ECE/TRANS/WP.29/GRE/57
6 juillet 2007

Groupe de travail de l'éclairage et de la signalisation lumineuse

**RAPPORT DU GROUPE DE TRAVAIL DE L'ÉCLAIRAGE ET
DE LA SIGNALISATION LUMINEUSE SUR
SA CINQUANTE-SEPTIÈME SESSION
(Genève, 26-30 mars 2007)**

Figure 1- Dessin principal»

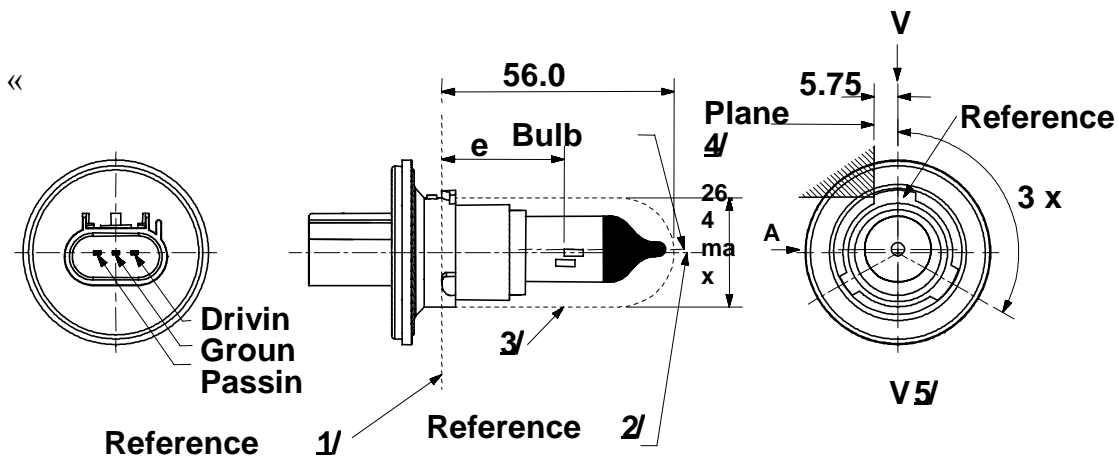
9. Le GRE a également adopté le document ECE/TRANS/WP.29/GRE/2007/13, tel que modifié ci-dessous, et a chargé le secrétariat de transmettre la proposition modifiée, en tant que projet de complément 30 à la série 03 d'amendements au Règlement n° 37, au WP.29 et de l'AC.1, pour examen à leurs sessions de novembre 2007.

Page 3, feuille HS6/1, figure 1, corriger comme suit:
